【原子力科学研究所放射性廃棄物処理場等】 原子炉設置変更許可申請の概要

令和4年1月18日

国立研究開発法人日本原子力研究開発機構
原子力科学研究所 バックエンド技術部

第2廃棄物処理棟のアスファルト固化装置等の使用停止(2/6)

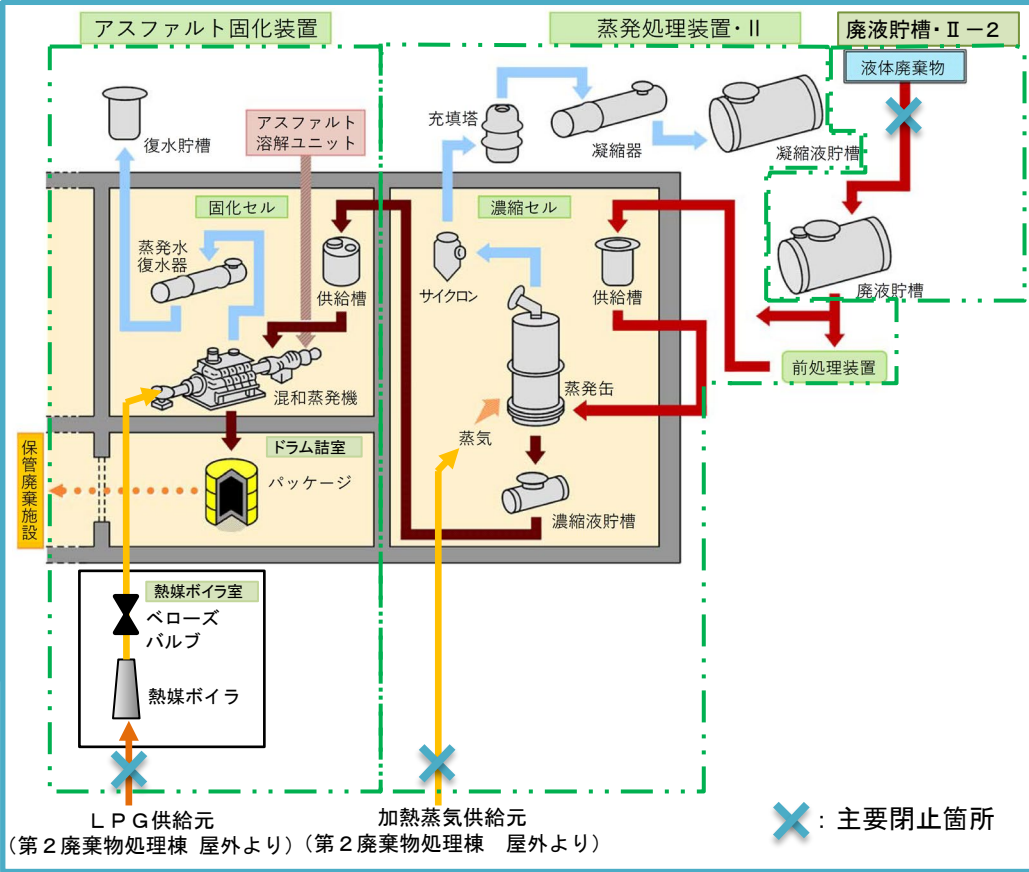
- ✓ 第2廃棄物処理棟の廃棄物処理設備の内、廃液貯槽・Ⅱ-2、蒸発処理装置及びアスファルト固化装置(以下、アスファルト固化装置等)は、液体廃棄物の受入系統及び処理装置の加熱源を閉止することで使用停止とする。
- ✓ アスファルト固化装置等の解体撤去については、継続使用する固体廃棄物処理設備・Ⅱの処理運転と解体撤去作業を並行で進めることは困難であり、アスファルト固化装置等を残置することによる保安上の問題もないことから、第2廃棄物処理棟全体の廃止措置時に実施する。

✕: 主要閉止箇所

図1 原子炉設置変更許可申請書 第8-2(2)-2図に加筆

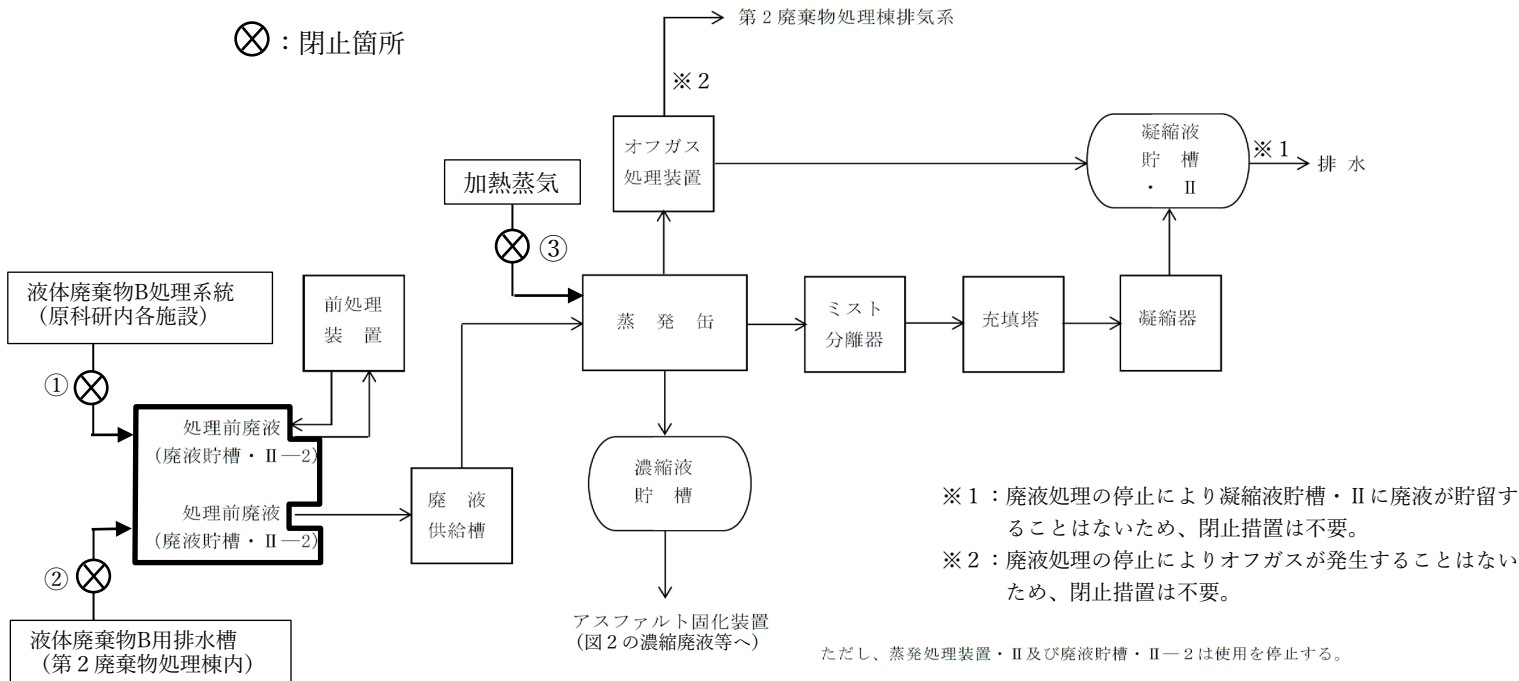
① 廃液の受入口 (タンクローリステーション) の扉を施錠

② 弁棒側の穴と弁体側の穴を合わせて南京錠等で施錠

③ 弁の操作ハンドルにカバーをかぶせ、南京錠等で施錠

図2 原子炉設置変更許可申請書 第8-2(2)-4図に加筆

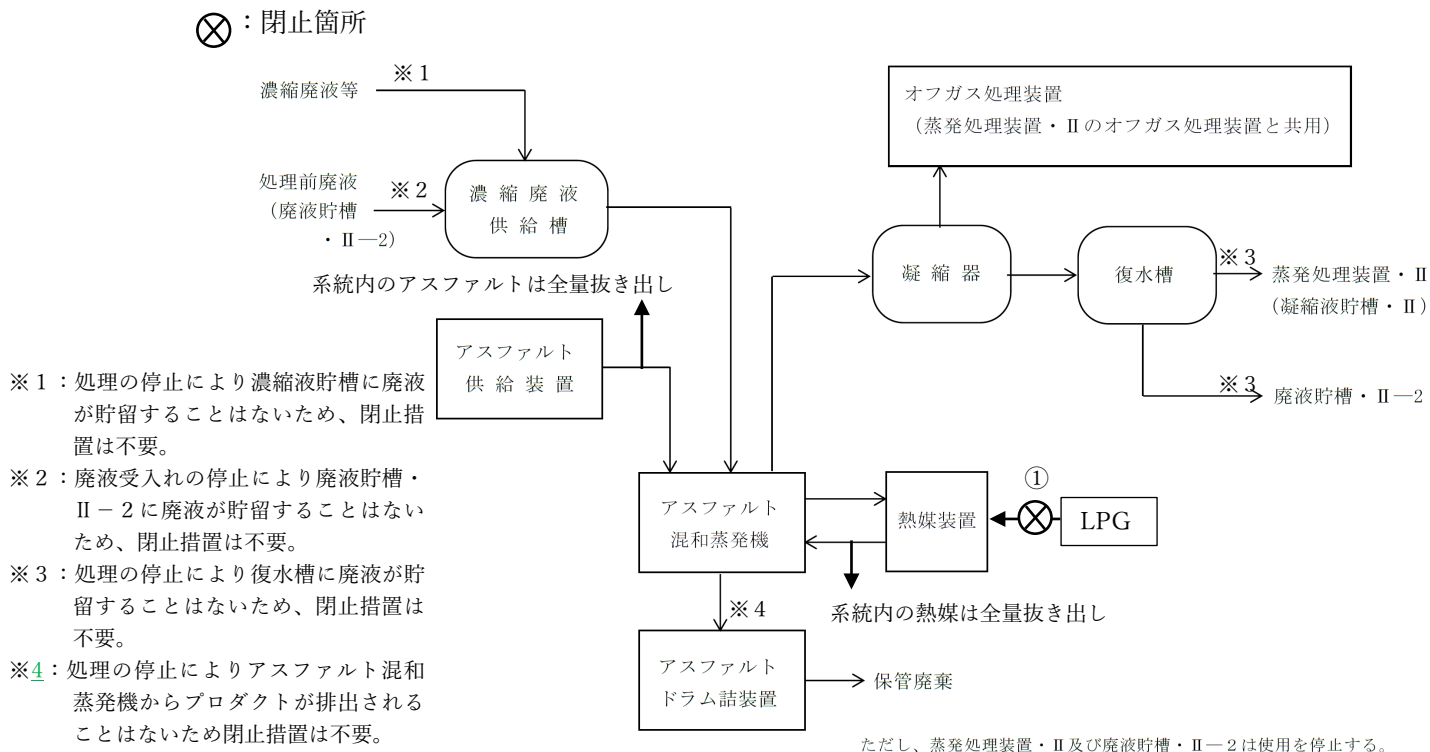
① LPG配管を閉止フランジで閉止

原子力科学研究所における放射性液体廃棄物処理フロー(変更後)

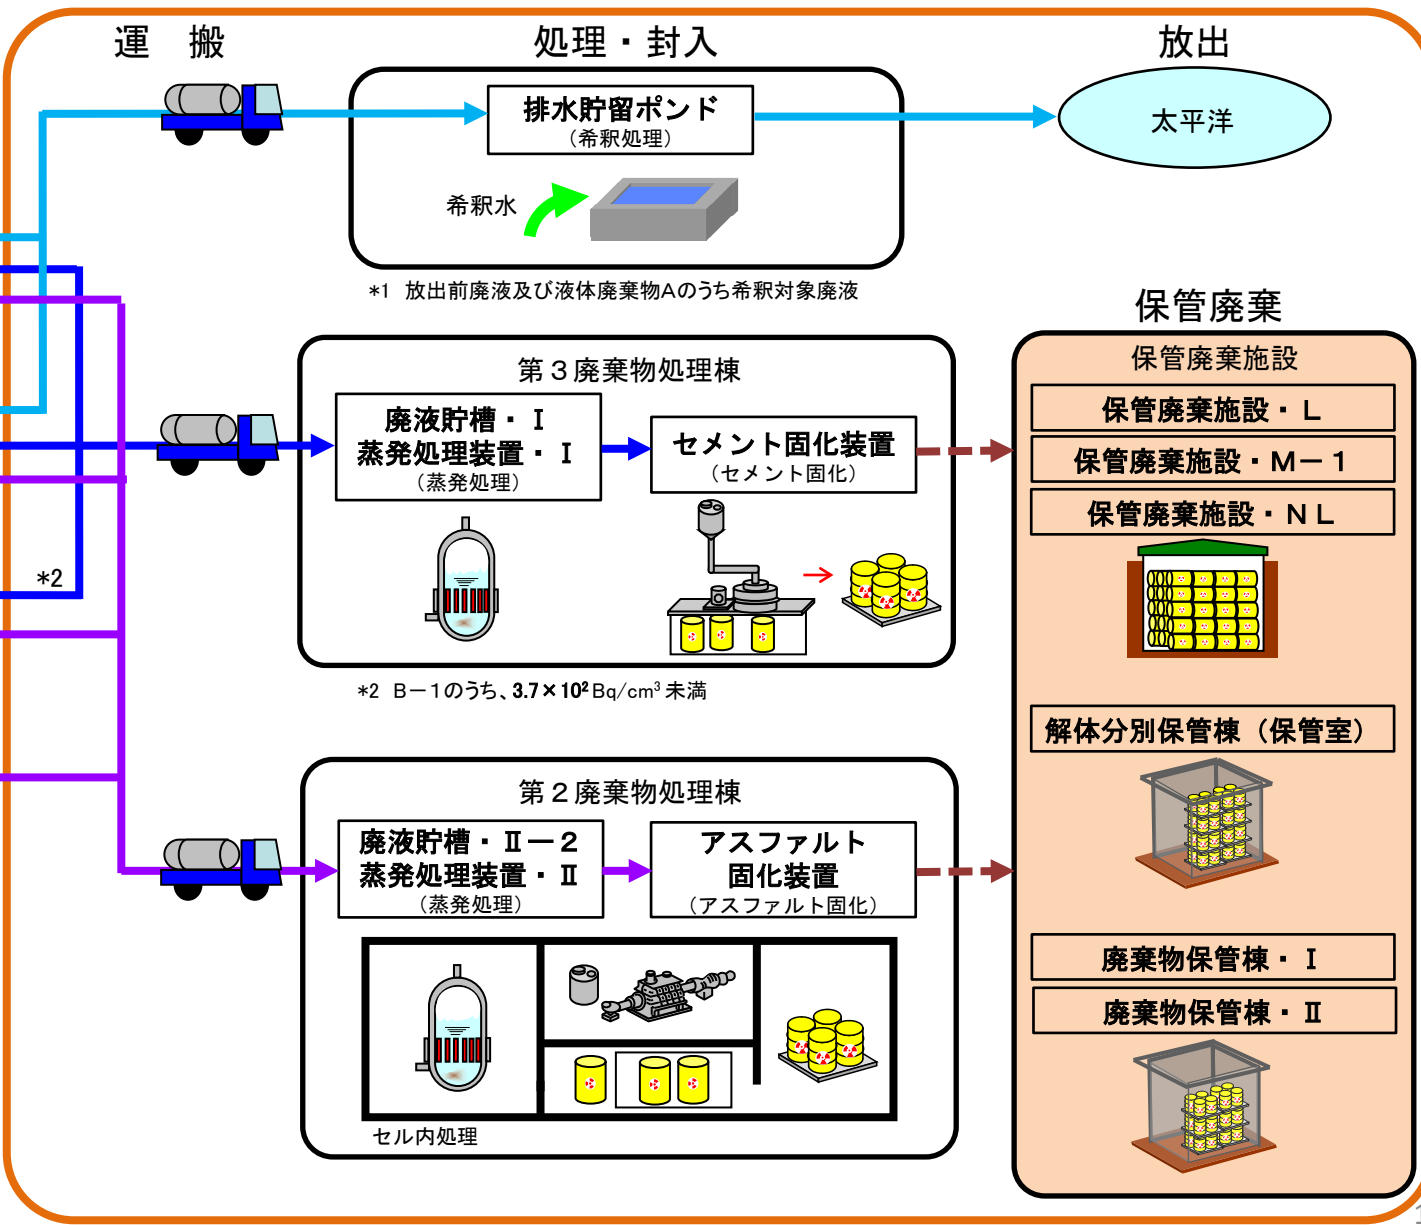
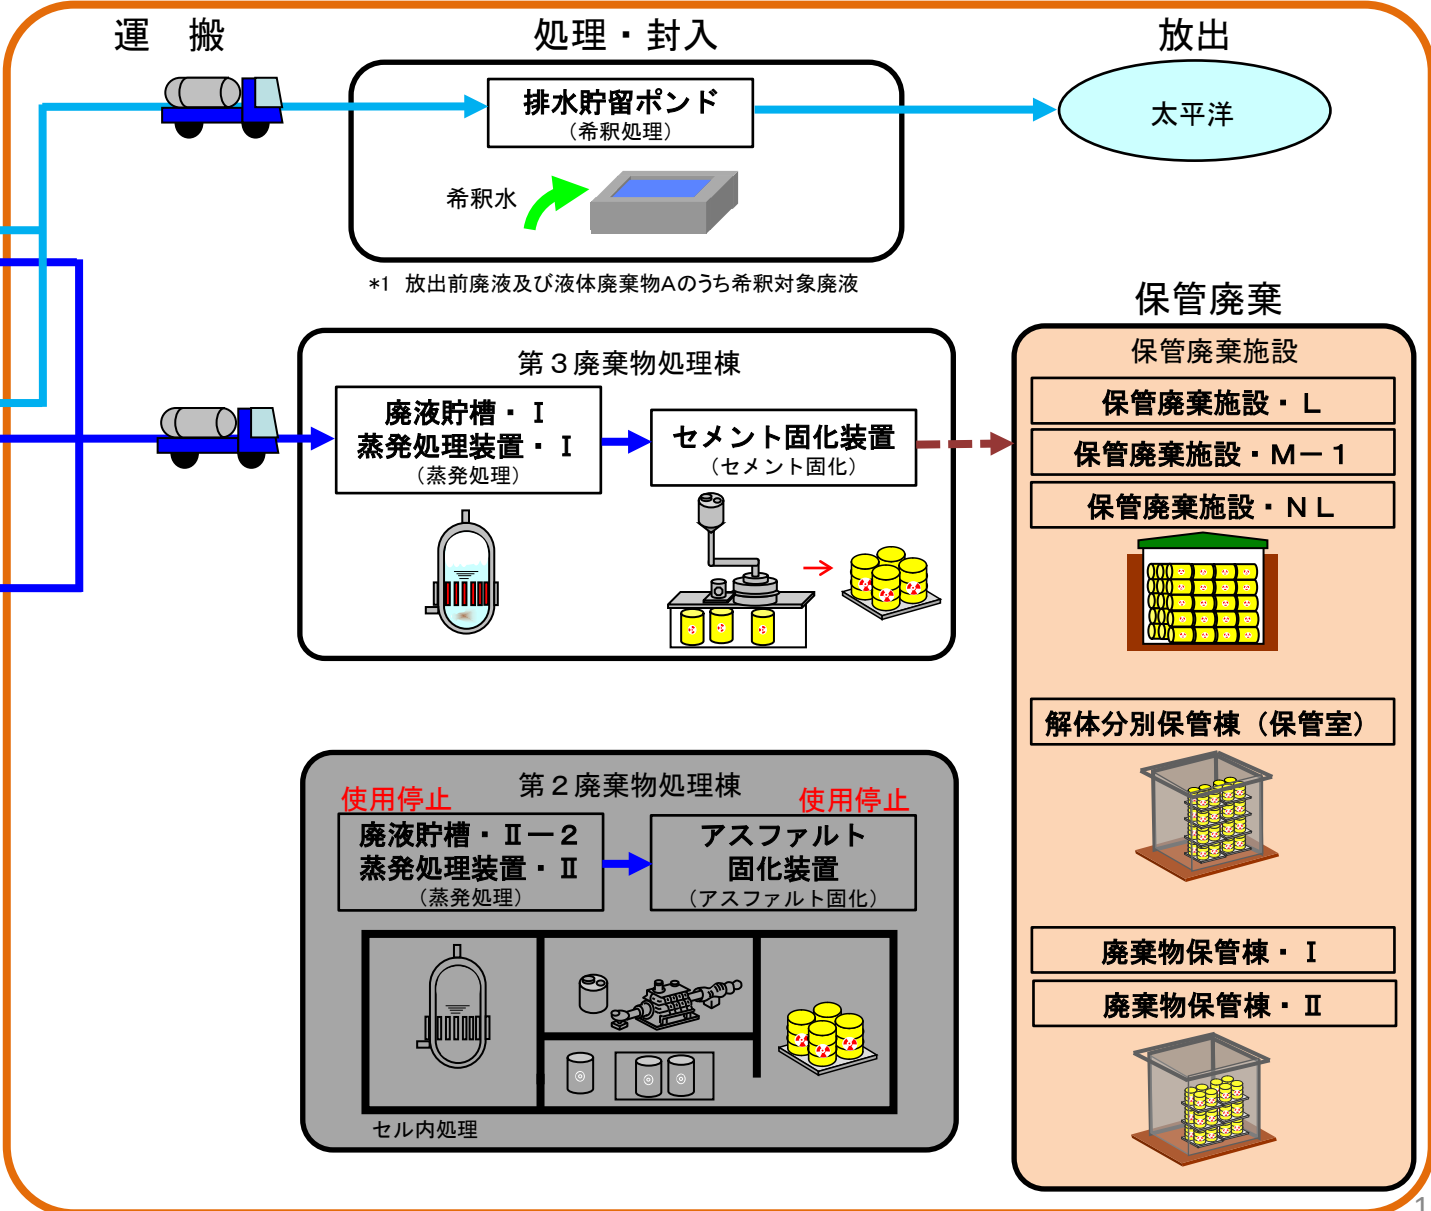
第3廃棄物処理棟における受入・処理対象廃棄物の放射能濃度の変更と併せて液体廃棄物のレベル区分の変更を行う。なお、これまでの原子力科学研究所における液体廃棄物の発生量及び放射能濃度から、レベル区分変更後も放射性廃棄物処理場において、十分に処理可能である。また、今後についても現時点で発生量の増加の予定はなく、従来どおりの発生量が見込まれることから、十分に処理可能であり、処理後のセメント固化体の発生量も保管廃棄施設の保管能力に影響を与えるものではない。

発生施設において固形化処理を行い、
固体廃棄物として取り扱う。
(放射性固体廃棄物処理フローに従い管理)

設工認申請書(平成元年9月8日付け元安(原規)第338号で認可)から関係箇所抜粋

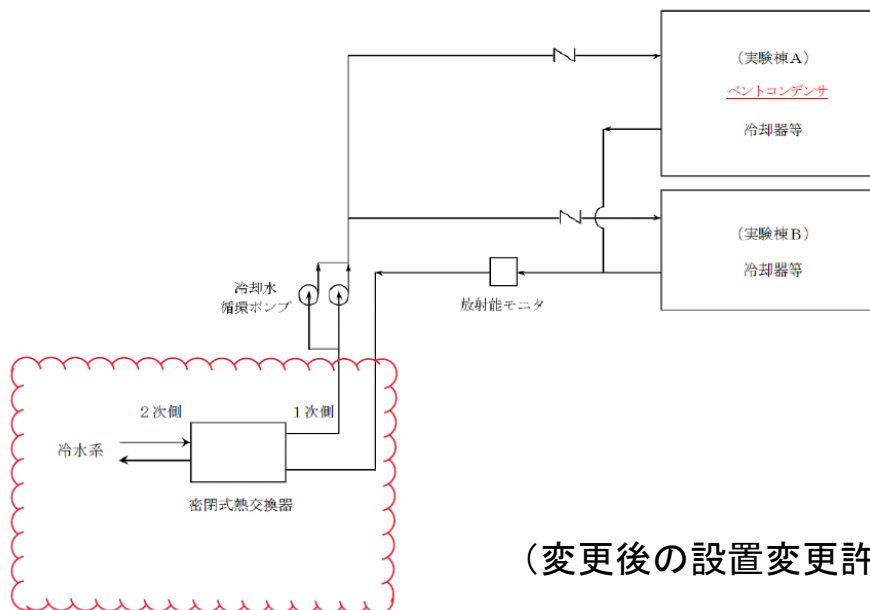
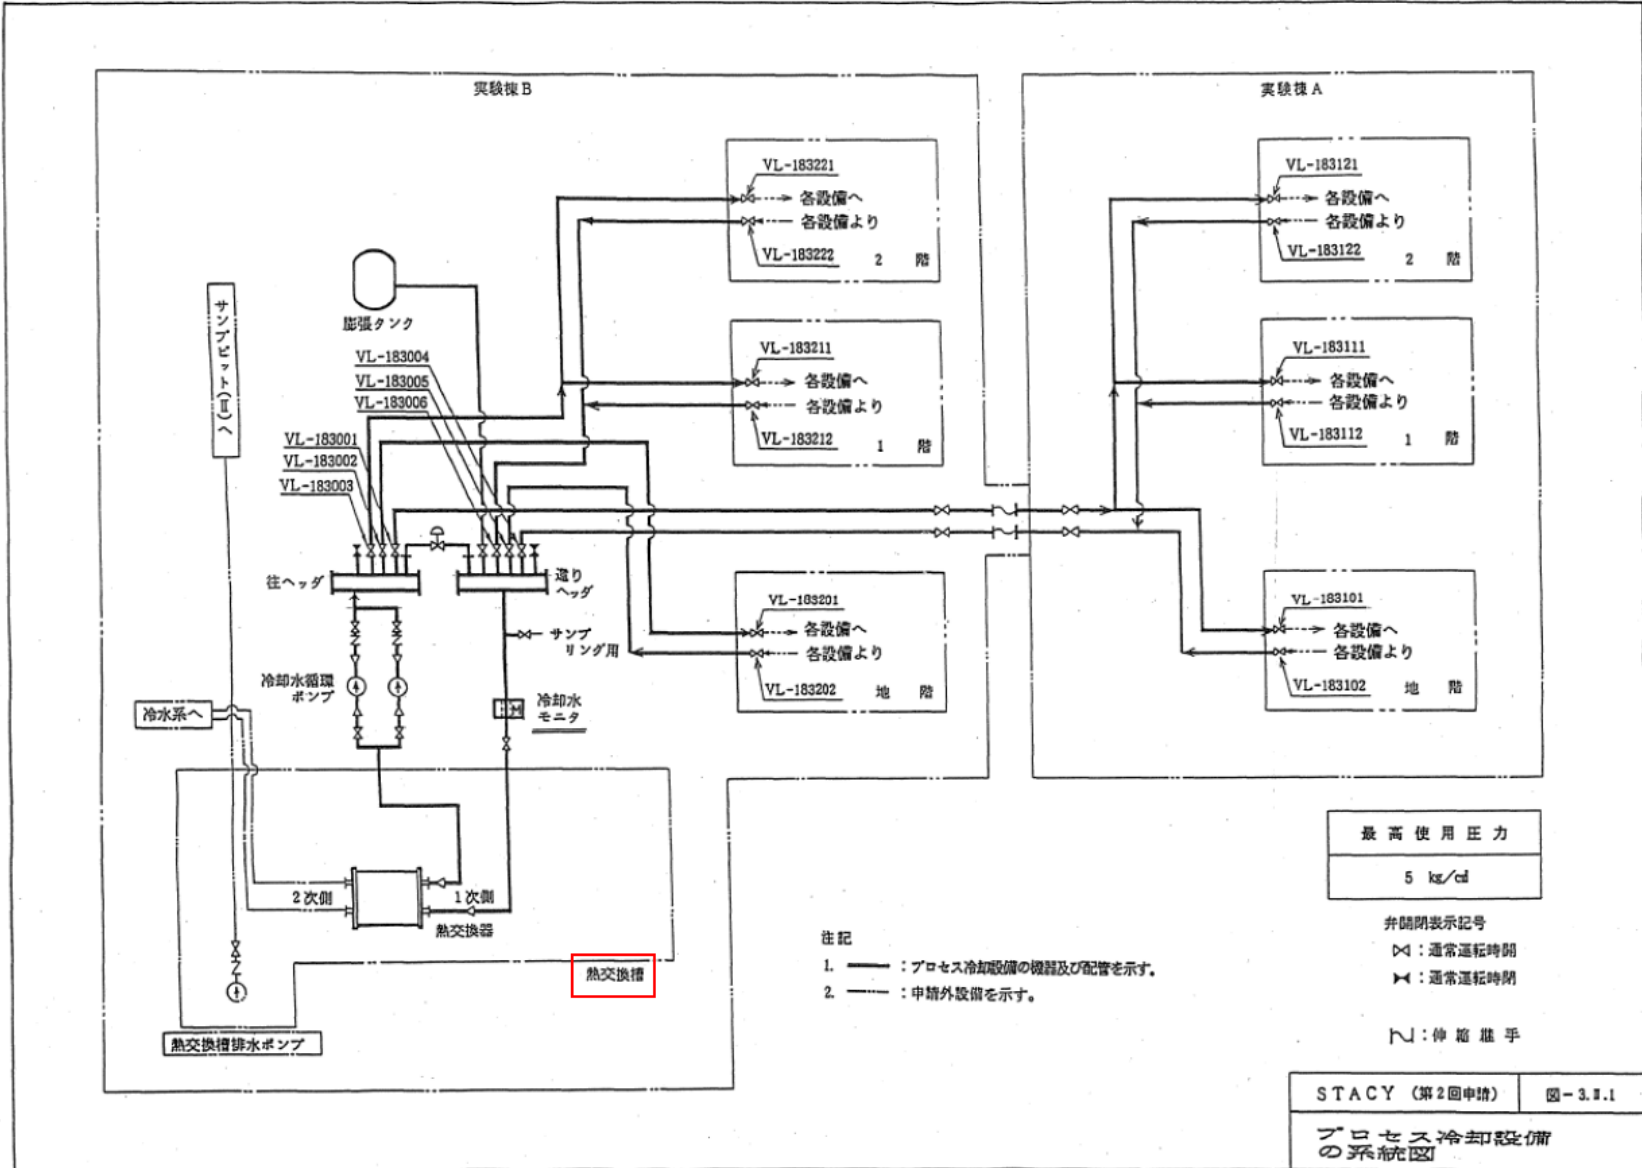
- STACY施設のプロセス冷却設備は、**設置許可段階**(概念設計(昭和63年許可))から**設工認段階**(詳細設計(平成元年認可))において、その**熱交換方法の見直し(当初許可を受けた機能及び性能を実現できる合理化)**が図られている(※1)。
- 当該設計見直しにより、プロセス冷却設備のうち熱交換槽は、**当初の貯水機能が不要**となり、安全性を担保するものではなく、**設工認の申請範囲外**となった。
- このため、原子炉設置変更許可申請書添付書類八に記載した「プロセス冷却設備」の機器仕様について、実機の現状に合わせた**記載の適正化(「熱交換槽」の記載削除等)**を行う。

既設工認における設計見直し
(熱交換方法の合理化)を反映
